VILLA SANTALUCIA DEGLI ABRUZZI

PIANO REGOLATORE ESECUTIVO

ZONIZZAZIONE DEL PRE E RECEPIMENTO CON
SOVRAPPOSIZIONE DEL PRP CON PROPOSTA DI
MODIFICA AL PRP VIGENTE
MOTIVAZIONI E DOCUMENTAZIONE FOTOGRAFICA

B3/B

1

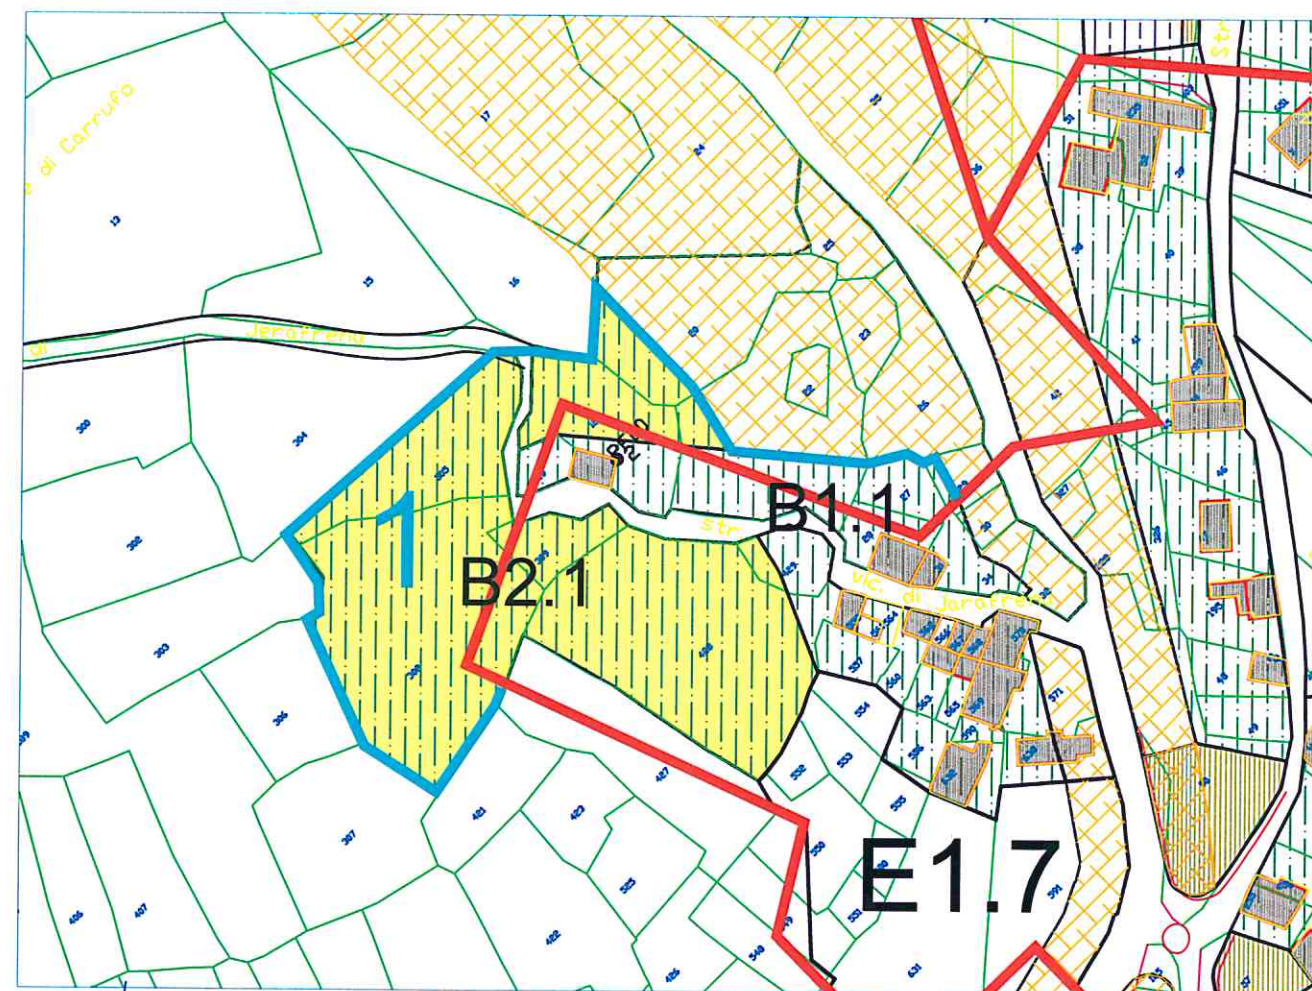
da B1 a D

NELLA PROGETTAZIONE DEL P.R.E., PER QUESTA PARTICOLARE ZONA PER LA QUALE L'AMMINISTRAZIONE HA REALIZZATO LE OPERE DI URBANIZZAZIONE, ESSENDO UNA PARTE DEL TERRITORIO GIA' EDIFICATA, SI CHIEDE DI DERUBRICARE IL VINCOLO CHE PERMETTE DI RISTRUTTURARE LE VECCHIE ABITAZIONI ABBANDONATE. L'AREA INTERESSATA E' SOGGETTA A PIANO INTEGRATO.

2

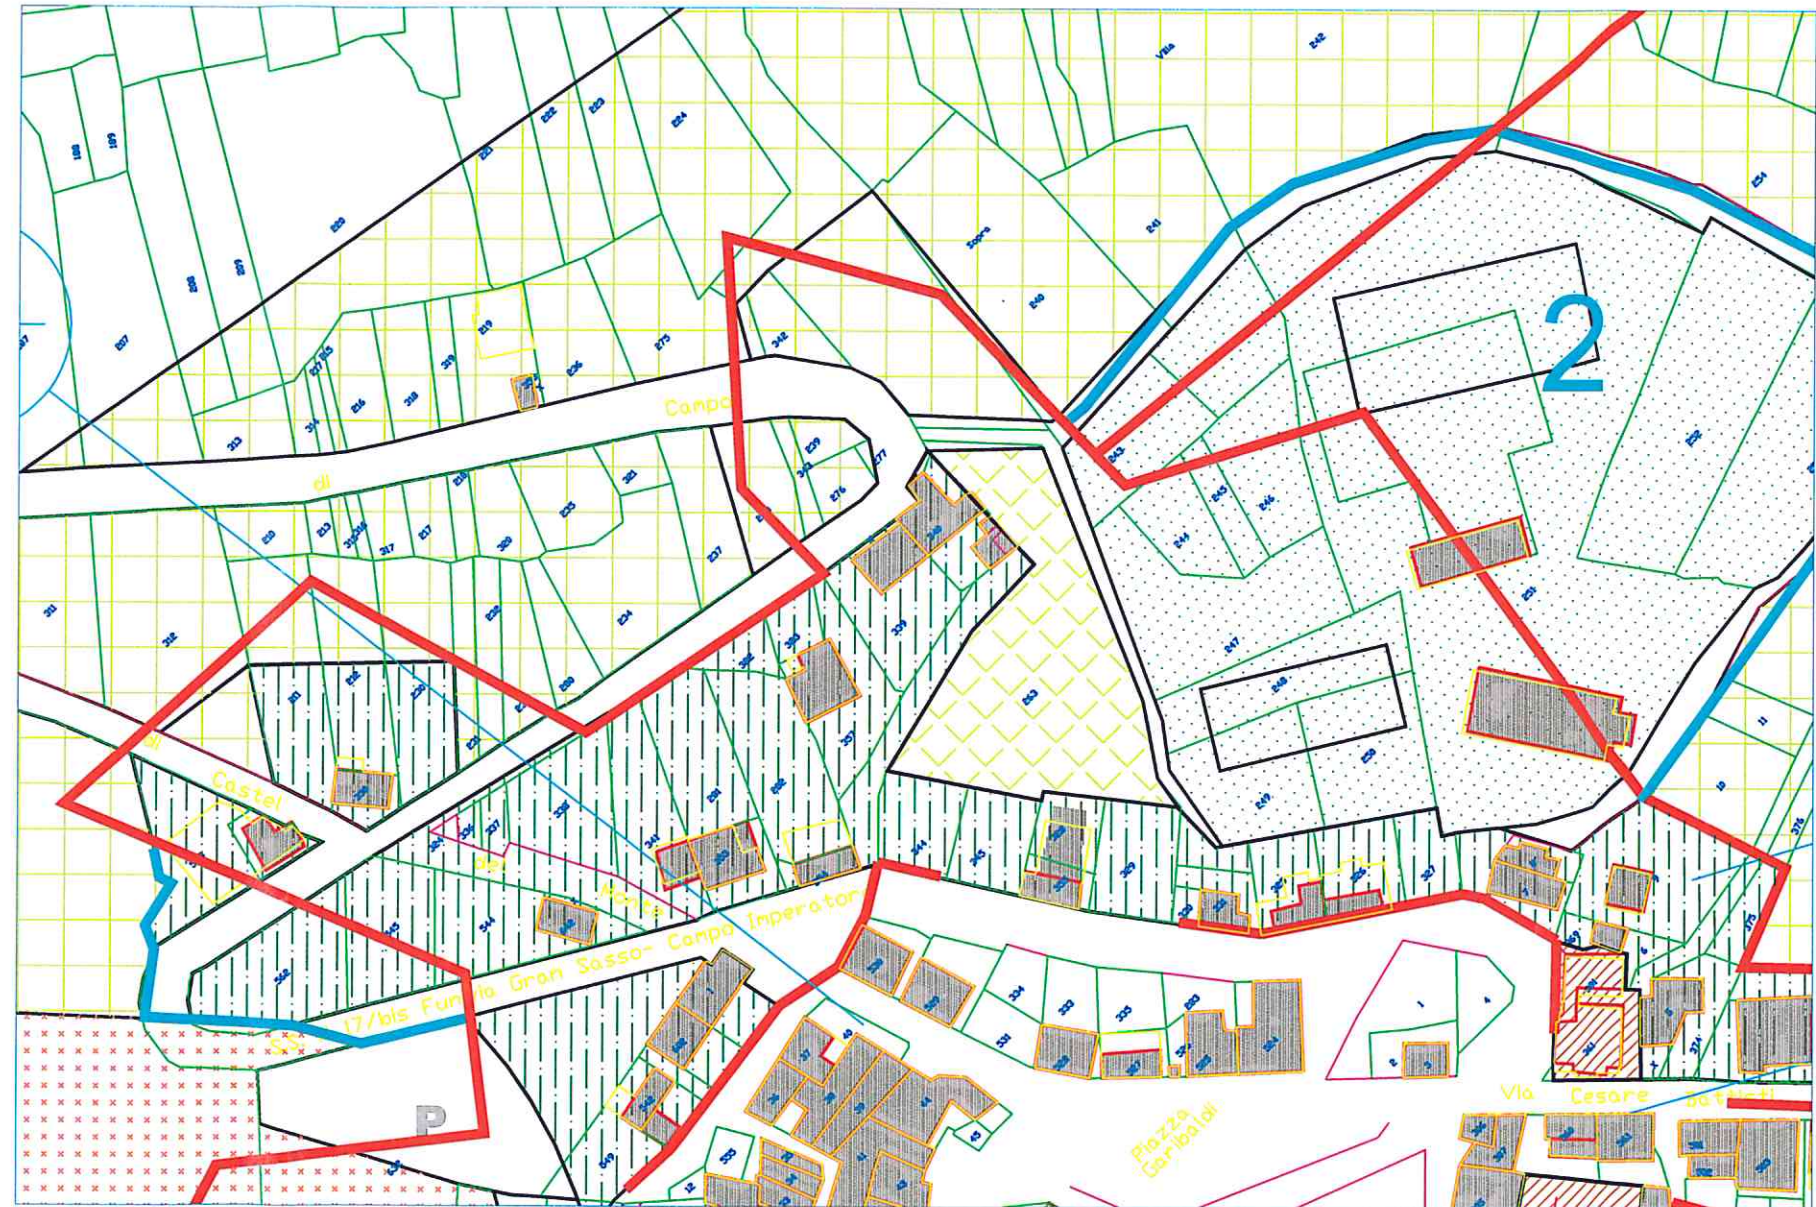
da A2 a D

LA RICHIESTA DI MODIFICARE LA PERIMETRAZIONE DEL P.R.P. SERVE AD INSERIRE TUTTA LA PARTE RECINTATA CHE RISULTA URBANIZZATA E ADIBITA AD IMPIANTI SPORTIVI.

3

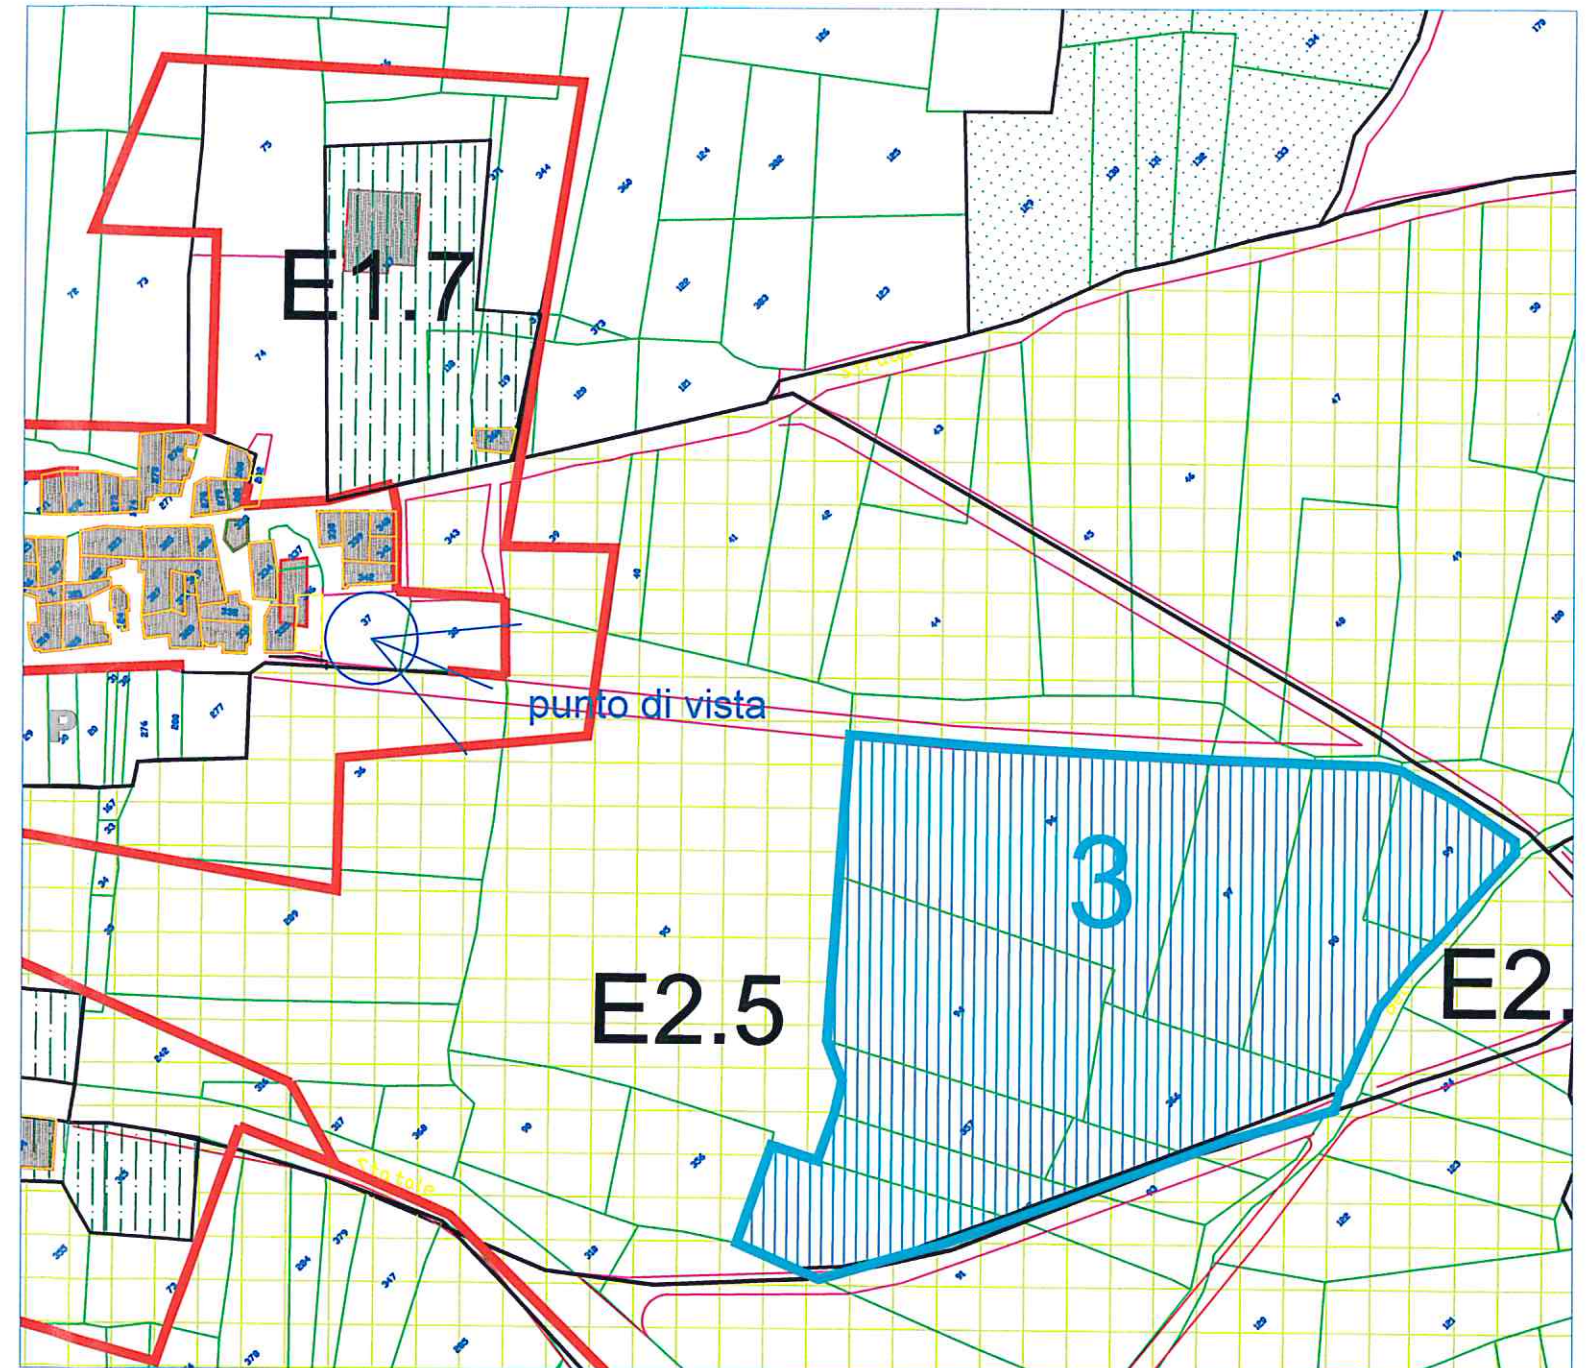
da B2 a D

NELL'IMPOSTAZIONE DEL P.R.E. PER QUESTA PARTICOLARE ZONA, CHE RISULTA DI SCARSO VALORE AMBIENTALE MA E' PERIMETRATA DA STRADE, IL PIANO HA PREVISTO DI DESTINARLA ALLA REALIZZAZIONE DI IMPIANTI ED ATTREZZATURE ARTIGIANALI, INDUSTRIALI ED ASSIMILATI.

4

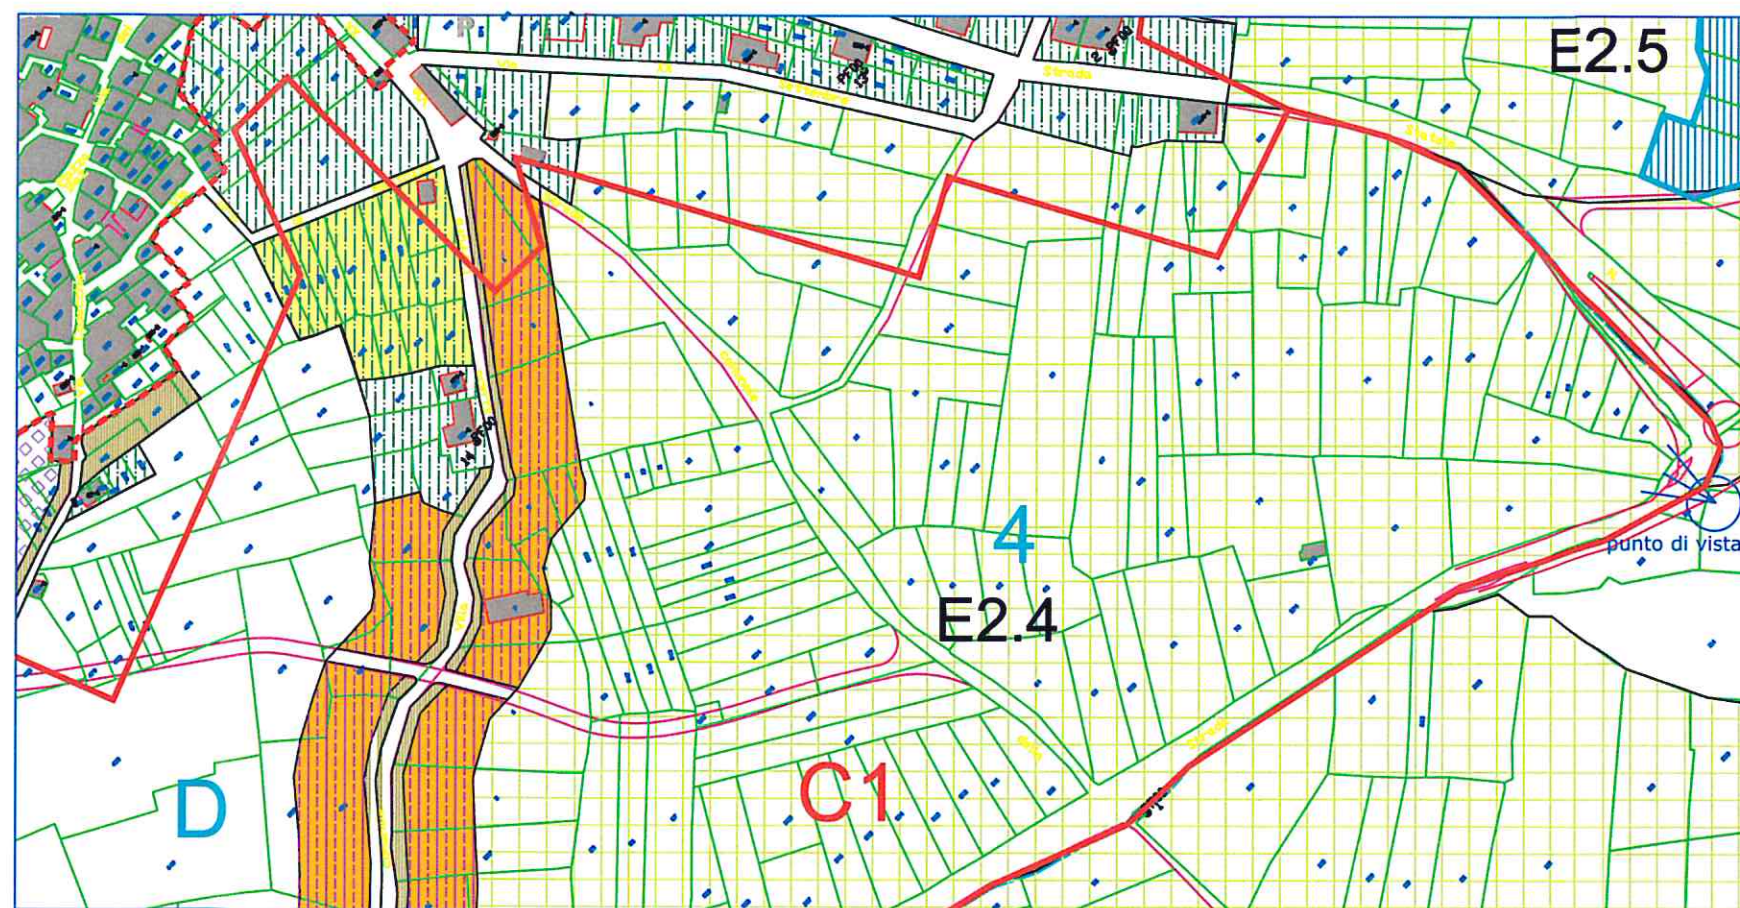
da C1 a D

ESSENDO TALE ZONA CONFINANTE CON L'EDIFICATO, SI CHIEDE DI TRASFORMARLA DA ZONA C1 A D.

5

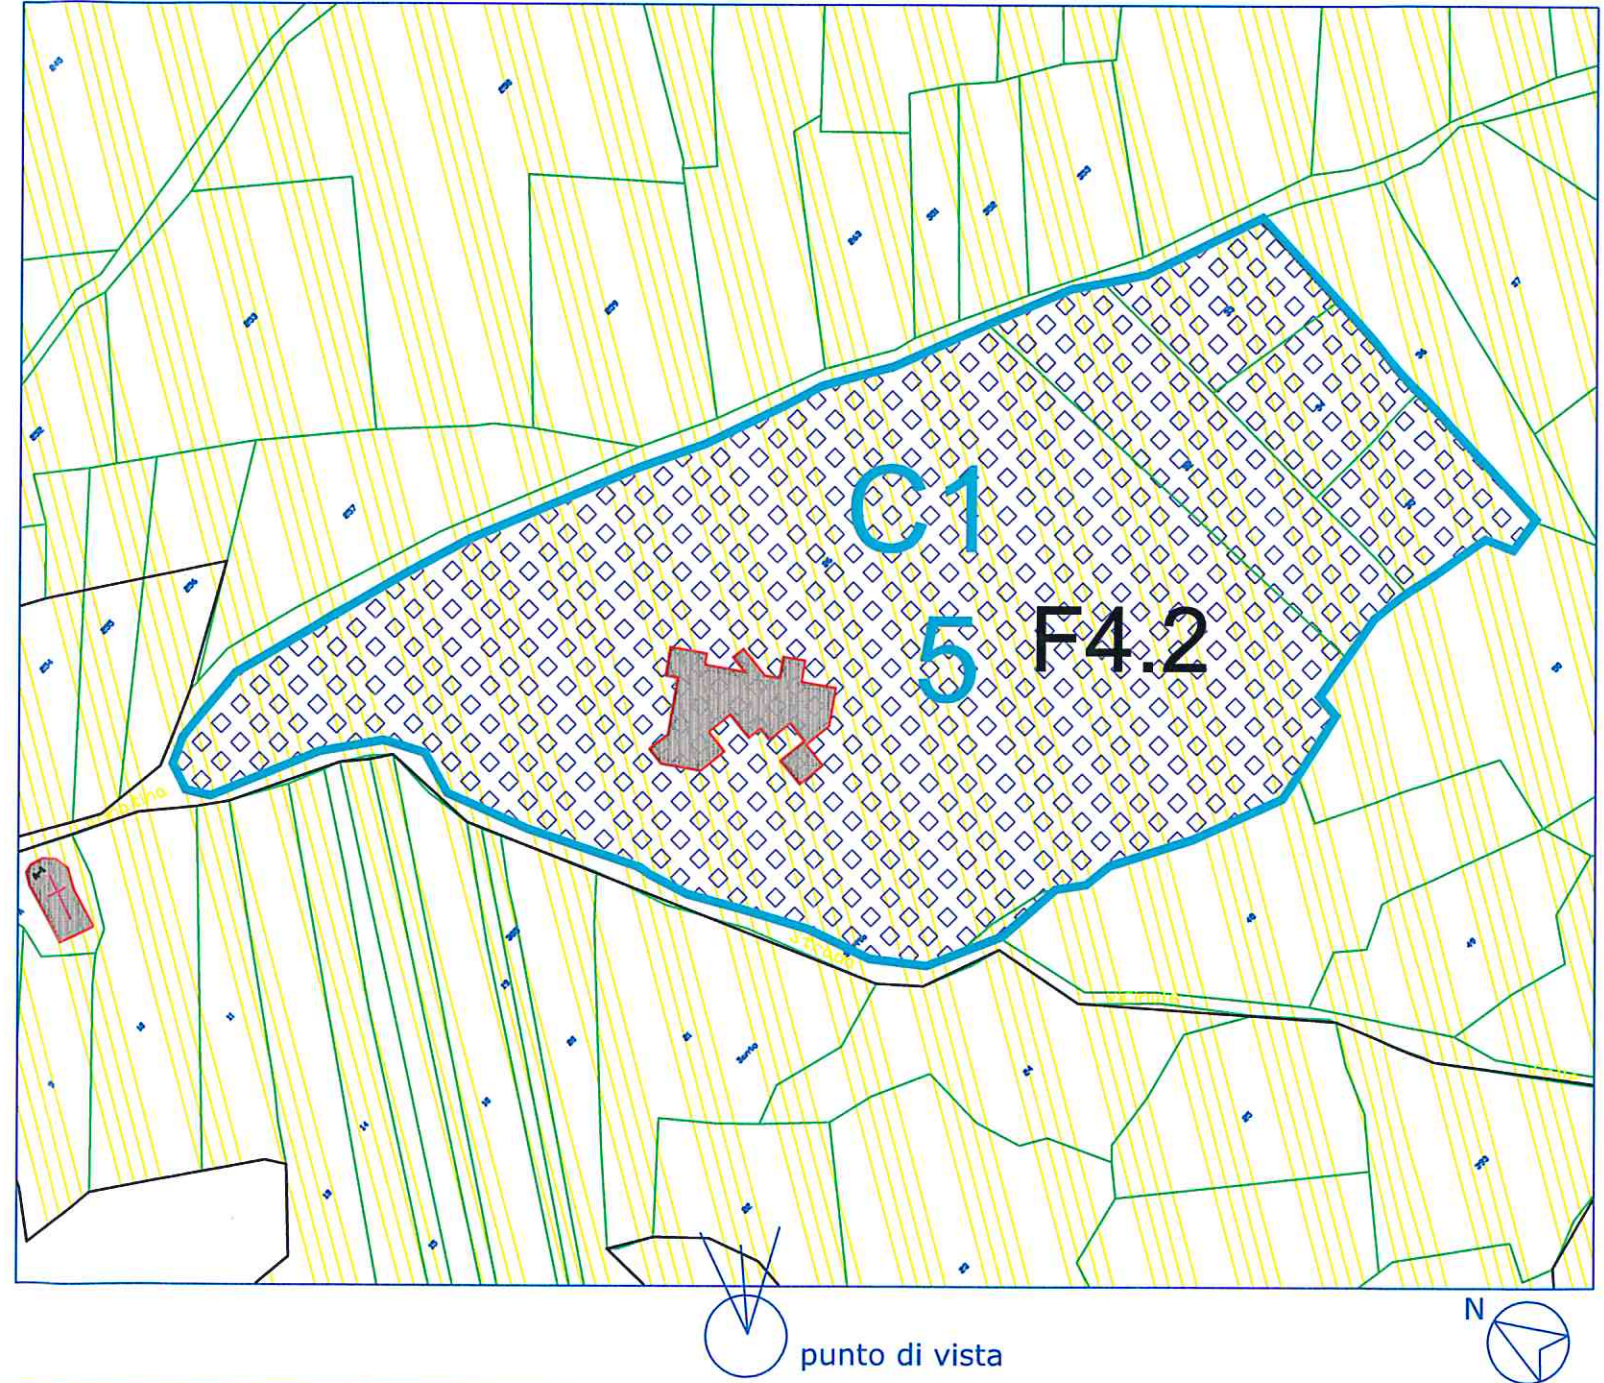
da B2 a C1

IN TALE ZONA, INDIVIDUATA DAL PIANO P.R.P. COME ZONA DI CAMPEGGIO (CON NULLA OSTA RILASCIATA DALLA REGIONE), NECESSITA LA TRASFORMAZIONE DA B2 A C1.
